## Vorhabenbezogener Bebauungsplan Rheinbach Nr. 75 „Münstereifeler Straße – Turmstraße“

### I. Behandlung der Stellungnahmen

## A) Stellungnahmen gemäß § 3 Abs. 1 BauGB

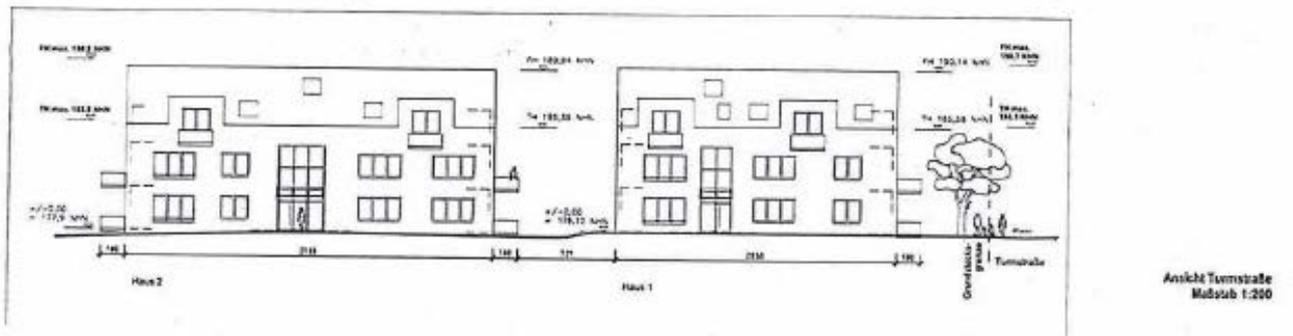
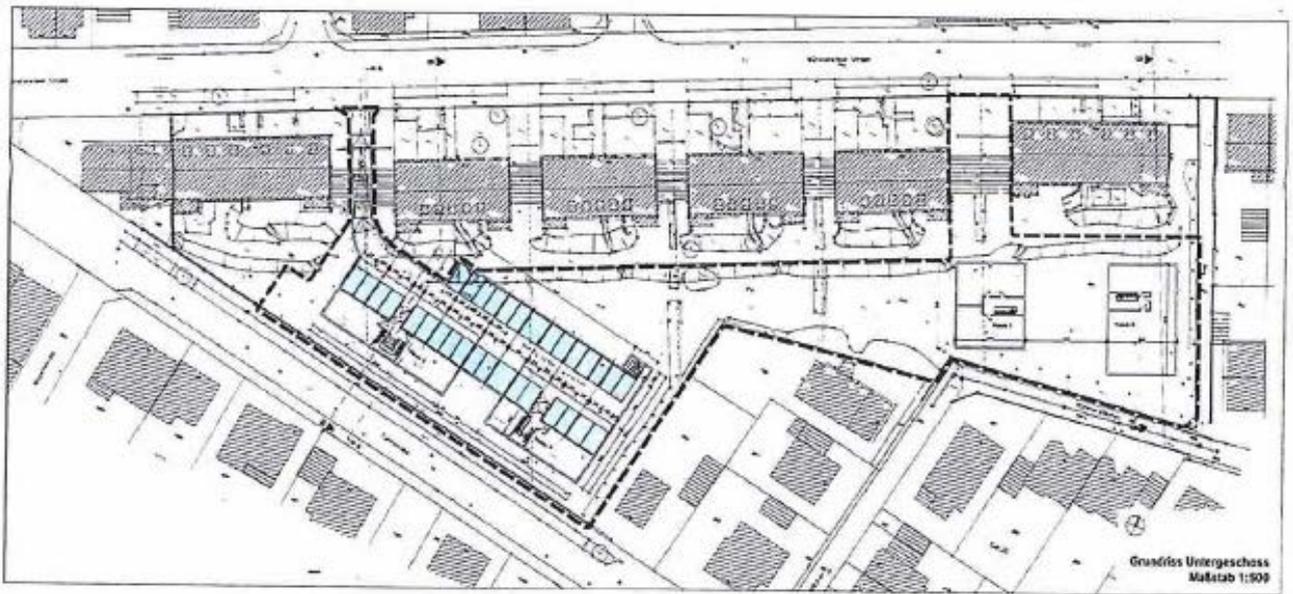
Die jetzt vorhandenen 2 Stellplätze (Stellplatz 28 und 29 alt) vor dem Haus Münstereifeler Str. 39 sind zu erhalten und auf der gegenüberliegenden Seite, also auf der Seite des Hauses Münstereifeler 41, könnten dann sogar weitere 7 Stellplätze (also einer mehr als geplant) geschaffen werden, ohne weiter in den Gartenbereich zwischen den vorhandenen Häusern vordringen zu müssen (s. Skisse).

Man könnte 6 Stellplätze für Kfz und einen Stellplatz für Kräder errichten, wobei man sogar prüfen sollte, inwieweit für 2 der geplanten Stellplätze (ST 5 und 6 neu) eine Elektroladestation errichtet werden könnte. Gerade der Bund als Bauherr sollte doch in Sachen Elektromobilität ein Vorreiter sein. Diese Elektroladestation könnten dann sowohl von den Bestands-, als auch von den Neumieter genutzt werden und wäre gleichzeitig ein Beitrag zur Umweltverträglichkeit der Baumaßnahmen.

Auf der Fläche der geplanten neuen Stellplätze 7 bis 10 für die Neubauten befindet sich derzeit die Abstellmöglichkeit für die sechs gelben Tonnen und die braune Tonne des Hauses Münstereifeler Str. 39.

Aus den Plänen ist leider nicht ersichtlich, wo diese Mülltonnen in Zukunft untergebracht werden sollen. Man sollte sich auch dahingehend Gedanken machen, wie dieses Problem gelöst werden kann.

Im Zuge der weiteren Planung im Nachgang der frühzeitigen Beteiligung im Planverfahren wurden die Planinhalte dahingehend modifiziert, als dass nun lediglich die Garagengebäude zwischen den Bestandsgebäuden Münstereifeler Straße Nr. 47 und 49 sowie die in diesem Bereich angrenzenden Kfz-Stellplätze zugunsten der Zufahrt zur geplanten Tiefgarage entfallen sollen. Der vorhergehende Planungsansatz zur Neuordnung der Kfz-Stellplätze zwischen den Bestandsgebäuden Münstereifeler Straße Nr. 39 und 41 sowie die vom Petenten dargestellte alternative Anordnungsmöglichkeit der vorhandenen und der vormals geplanten Kfz-Stellplätze sind somit obsolet. Die vom Petenten zusätzlich vorgeschlagene alternative Nutzungsmöglichkeit der Kfz-Stellplätze ist nicht Gegenstand des vorliegenden Bebauungsplanverfahrens. Der Sachverhalt ist daher, unabhängig vom Planverfahren, auf privatrechtlicher Ebene mit dem Grundstückseigentümer abzustimmen. Sofern sich hieraus genehmigungspflichtige Tatbestände ergeben, sind diese von Seiten des Grundstückseigentümers im Vorfeld dem Bauordnungsamt der Stadt Rheinbach zur Prüfung vorzulegen.

Die Darstellungen in Bezug auf die vom Petenten angemerkte notwendige alternative Organisation der Unterbringung von Abfallgefäßen, welche den Bestandsnutzungen zuzuordnen sind, wird zur Kenntnis genommen. Nach Rücksprache der Verwaltung mit dem Vorhabenträger soll diese im Zuge der Errichtung der geplanten Stellplätze vor dem Gebäude Münstereifeler Straße Nr. 39 vorgenommen werden. Es wird jedoch grundsätzlich darauf hingewiesen, dass dieser Sachverhalt nicht Gegenstand des vorliegenden vorhabenbezogenen Bebauungsplans ist. Insofern können hierzu keine Festsetzungen innerhalb des vorliegenden Planverfahrens getroffen werden.

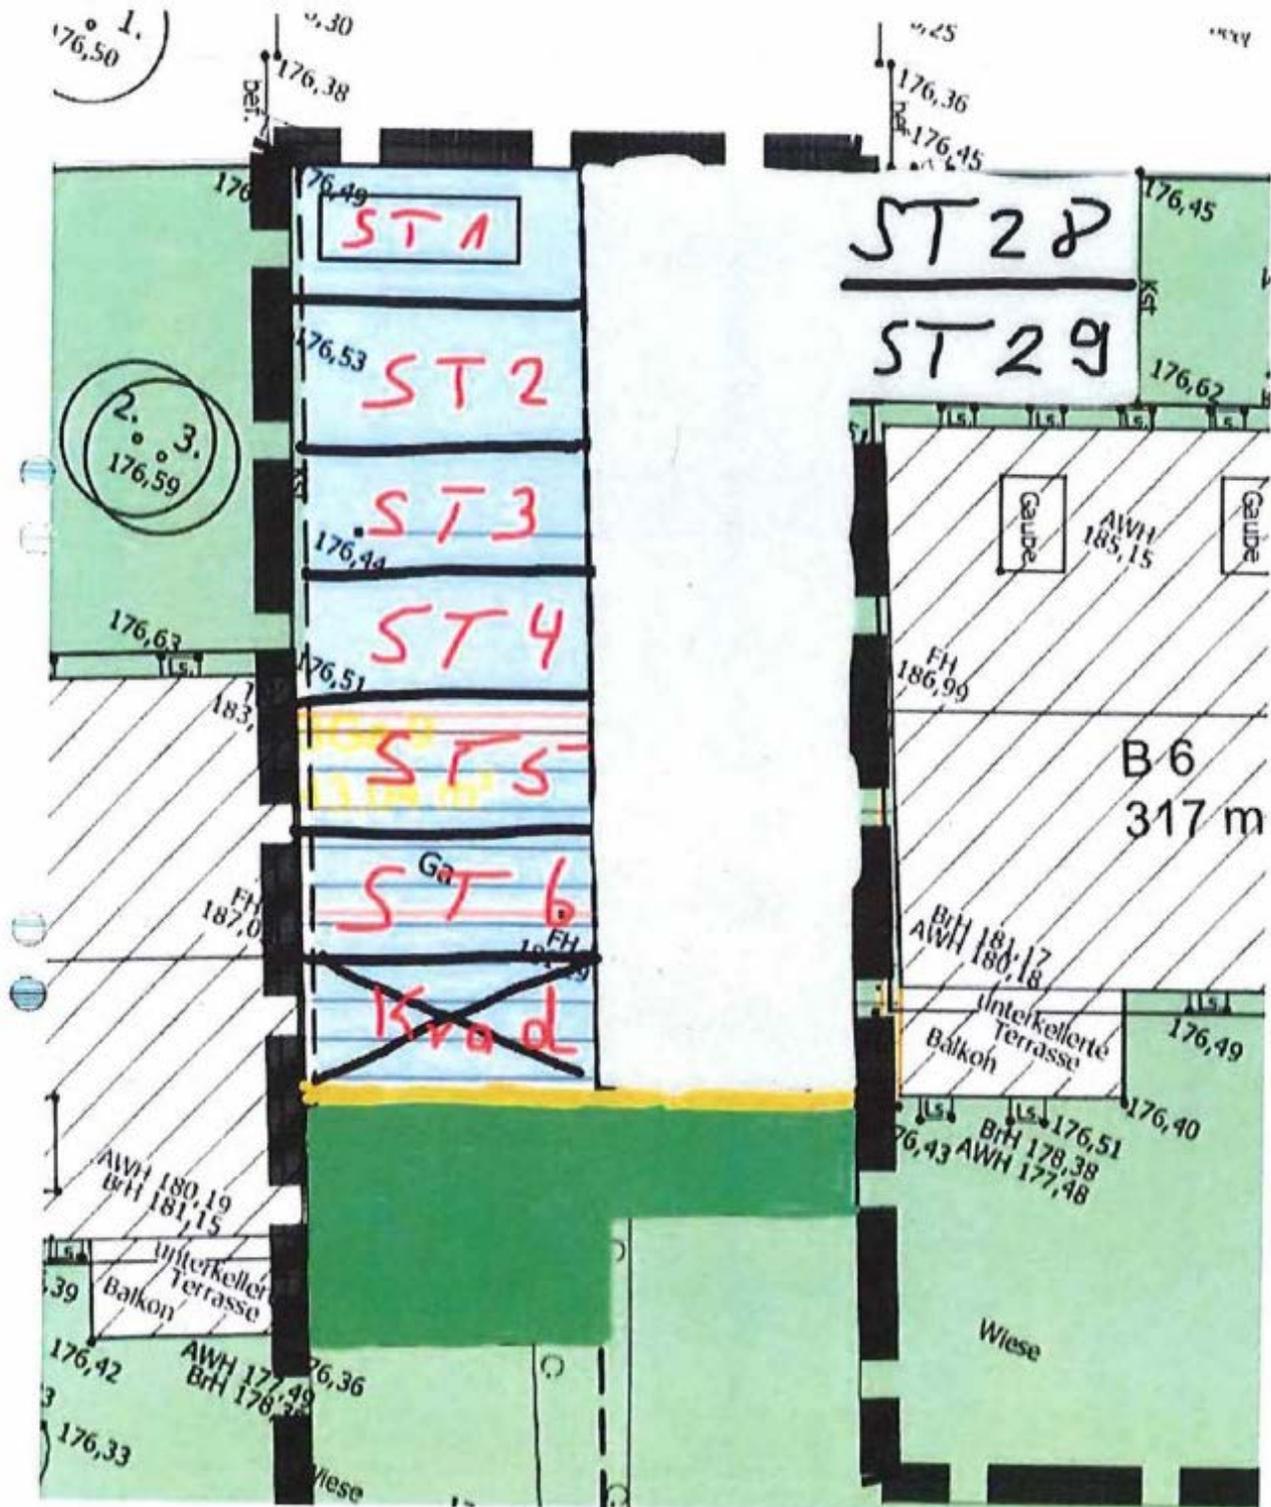
Wie bereits am Anfang gesagt, wir als Mieter der Bestandsimmobilien in der Münstereifeler Straße fühlen uns bei der ganzen Planung etwas abgeschoben und nicht berücksichtigt. Im Gegenteil, alles was für die Neubauten notwendig und gesetzlich vorgeschrieben ist, soll auf unsere Kosten realisiert werden. Das kann nicht sein. Ich glaube nicht, dass man so mit den Mietern des Altbestandes umgehen sollte.

Für ein zukünftiges gutes Miteinander aller Mieter der Alt - und Neubauten, wäre es von Vorteil diese hier dargelegten Vorschläge eingehend zu prüfen. Dabei sollte man von dem Grundsatz ausgehen, wie man die aktuellen Wohn- und Lebensbedingungen der Bestandsmieter erhalten und mit denen der Mieter der Neubauten in Einklang bringen kann. Nur so bekommt man eine Akzeptanz der Bestandsmieter für die zusätzlichen Belastungen, auch während der bestimmt ein- bis zweijährigen Bauzeit bis zur Fertigstellung der Neubauten. Das erfordert allerdings auch Offenheit und Verständnis von beiden Seiten und dass der Bauherr bereit ist auf Kritikpunkte und Vorschläge einzugehen. Das sollte auch im Interesse der BImA und der Stadt Rheinbach sein.

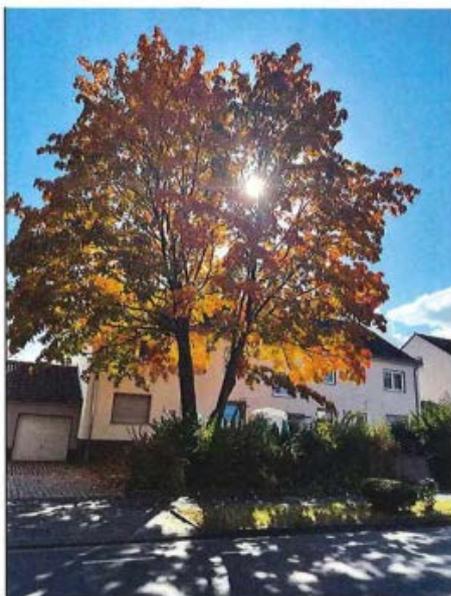
Auch wenn die BlmA den Baum nur als "bedingt Erhaltenswert" einstuft, jeder Baum, vor allem wenn er schon so alt ist und es doch so wenige davon hier gibt, ist erhaltenswert. Eine geplante Ersatzbepflanzung würde lediglich hinter den Häusern Münstereifeler Str. 39 bis 49 erfolgen und hätte somit recht wenig Einfluss auf die CO2 Belastung in der Straße. Dazu kommt, dass ein "Ersatzbaum" bestimmt noch 20 Jahre oder länger benötigt, um die "Leistung" des noch aktuell hier vorhandenen Baums zu erbringen.

Weiterhin bildet dieser Baum sowohl für die darin lebenden Vögel Brutmöglichkeiten und Rückzugsraum und dient zusätzlich den dort lebenden Mietern als Schattenspender. Er verhindert ein zusätzliches Aufheizen der Wohnungen und des Hauses durch Sonneneinstrahlung.

Zeigen sie also auch hier, dass ihnen die Umwelt am Herzen liegt und dass es nicht nur leere Wahlversprechen sind. Ziehen sie Konsequenzen aus der Katastrophe vom 14./15. Juli und nicht nur im Sinne eines neue Hochwasserschutzes. Alles hängt mit allem zusammen, schützen sie die Natur und natürlich auch die hier lebenden Menschen und vernichten sie nicht noch das wenige Grün das hier noch vorhanden ist.

In Bezug auf die vorgebrachte Anregung zum Erhalt des Baumstandortes im Vorbereich des Bestandsgebäudes Münstereifeler Straße Nr. 45 ist anzumerken, dass auf Grundlage der im Nachgang der frühzeitigen Beteiligung fortgeführten Planungsinhalte im Gegensatz zum ursprünglichen Planstand die Anordnung von Stellplätzen in dem betreffenden Bereich nicht weiterverfolgt werden soll. Der in Rede stehende Baumstandort wird demnach, unabhängig und außerhalb der Festsetzungen zum vorliegenden vorhabenbezogenen Bebauungsplan, erhalten.

In diesem Zusammenhang wird darauf hingewiesen, dass entgegen der Darstellung des Petenten, die Einstufung zur ökologischen Erhaltungswürdigkeit des vorhandenen Baumbestandes innerhalb des Plangebiets sowie an das Plangebiet angrenzend, nicht auf die Einschätzung der Vorhabenträgerin, sondern auf die Untersuchung durch das Baumfachbüro Torsten Roller (vgl. Baumfachbüro Torsten Roller, Kronberg/Ts., 02.10.2021) zurückzuführen ist. Die Untersuchung wurde im Nachgang der frühzeitigen Beteiligung zum Planverfahren durchgeführt.

Der Anregung zum Erhalt des vorhandenen Baumstandortes im Vorbereich des Bestandgebäudes Münstereifeler Straße Nr. 45 außerhalb des Geltungsbereichs des vorhabenbezogenen Bebauungsplans wird vorhabenträgerseitig insofern gefolgt, als dass die Planung zur Anordnung von Stellplätzen in dem betreffenden Bereich nicht weiterverfolgt werden soll. Dieser Sachverhalt ist jedoch nicht Bestandteil des vorliegenden Planverfahrens. Der Anregung zur Umsetzung baulicher Maßnahmen zur Vermeidung oder Verringerung von Schäden in Folge von Starkregenereignissen im Bereich der Bestandsnutzungen kann auf Ebene der Bauleitplanung nicht gefolgt werden, da diese Nutzungen nicht Bestandteil des vorhabenbezogenen Bebauungsplans sind. Insofern werden die diesbezüglichen Darstellungen des Petenten zur Kenntnis genommen. Der Überflutung der Keller der Bestandsnutzungen soll jedoch zukünftig von Seiten des Grundstückseigentümers durch zusätzliche bauliche Maßnahmen entgegengewirkt werden. Der Anregung zur Unterbringung zusätzlicher Stellplätze zugunsten der Bestandsnutzungen innerhalb der geplanten Tiefgarage wird nicht gefolgt. Von Seiten des Grundstückseigentümers sollen die durch die Planung entfallenden Stellplätze jedoch in Form einer Neuanlage in den Vorbereich der Bestandsnutzungen entlang der Münstereifeler Straße entsprechend integriert werden. Dieser Sachverhalt ist jedoch nicht Bestandteil des vorliegenden Planverfahrens. Die Anregung zur Neuorganisation von Mülltonnenabstellflächen im Bereich der Bestandsgebäude ist nicht Gegenstand des vorliegenden Planverfahrens. Die Neuorganisation soll jedoch außerhalb des Planverfahrens durch den Grundstückseigentümer vorgenommen werden. Die sonstigen Darstellungen der mit den Schreiben vom 10.05.2021, 01.06.2021 und 14.10.2021 eingegangenen Stellungnahmen A 1.01a, A 1.01b, A 1.01c und A 1.01d werden zur Kenntnis genommen.
